議案第1号 説明資料

松江圏都市計画(松江国際文化都市建設計画)
道路の変更

対象路線:3・6・53号 揖屋馬潟線

都市計画道路の変更案について

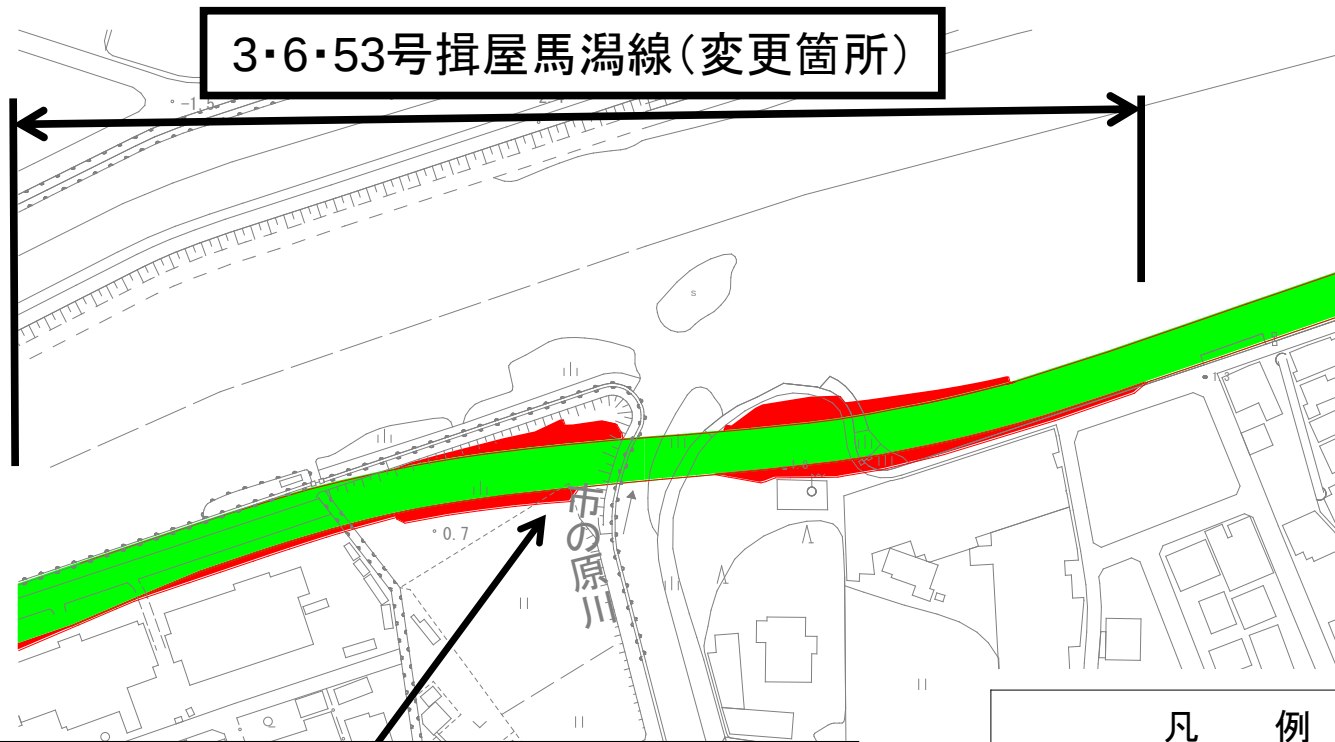
橋梁の詳細設計を実施した結果、橋梁部の前後に一部盛土法面が発生することとなった。道路管理上の観点から道路区域に含めた方が好ましいと判断し、新たに該当部分を道路区域に追加変更するもの。

3・6・53揖屋馬潟線 横断図

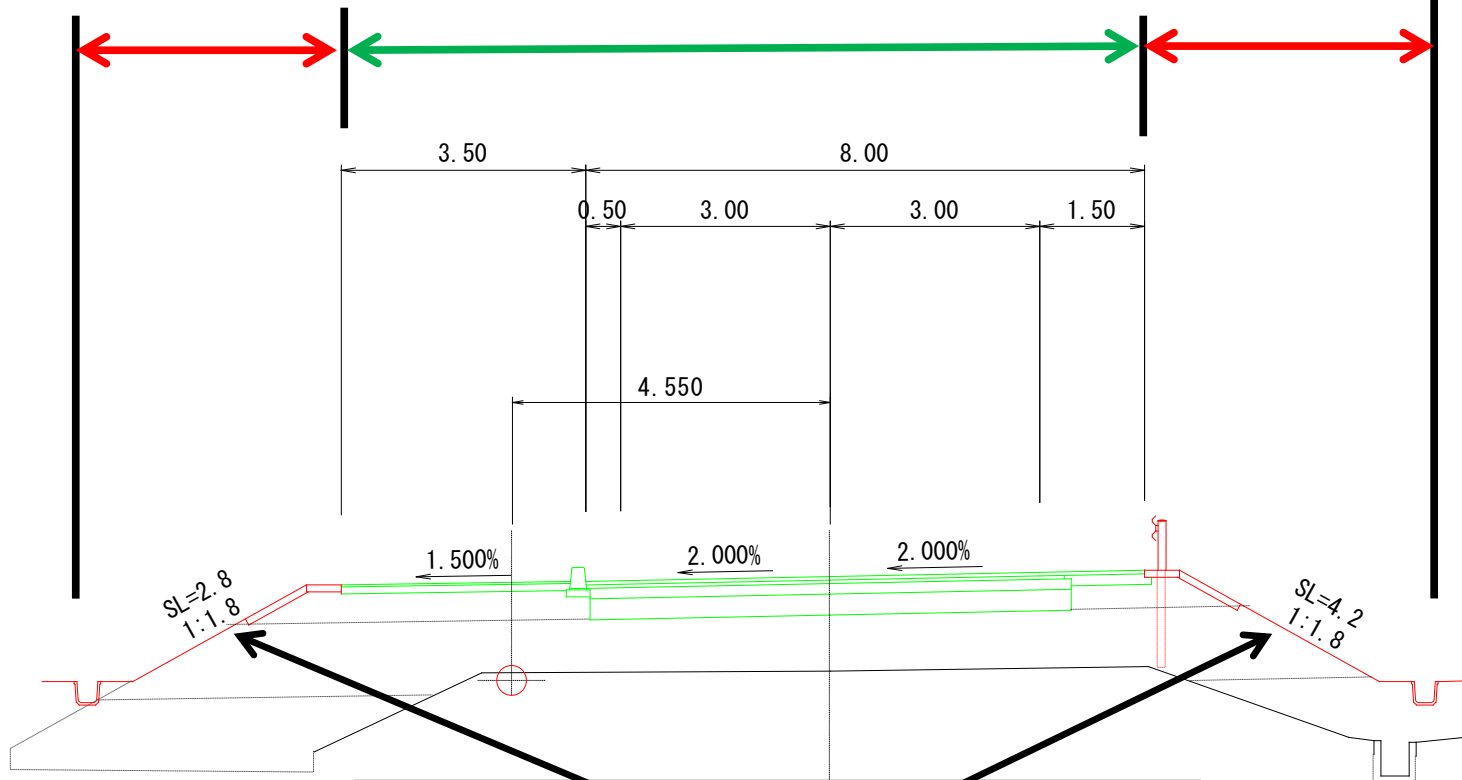
橋梁の詳細設計を実施した結果、盛土
法面部を道路区域に追加変更する。
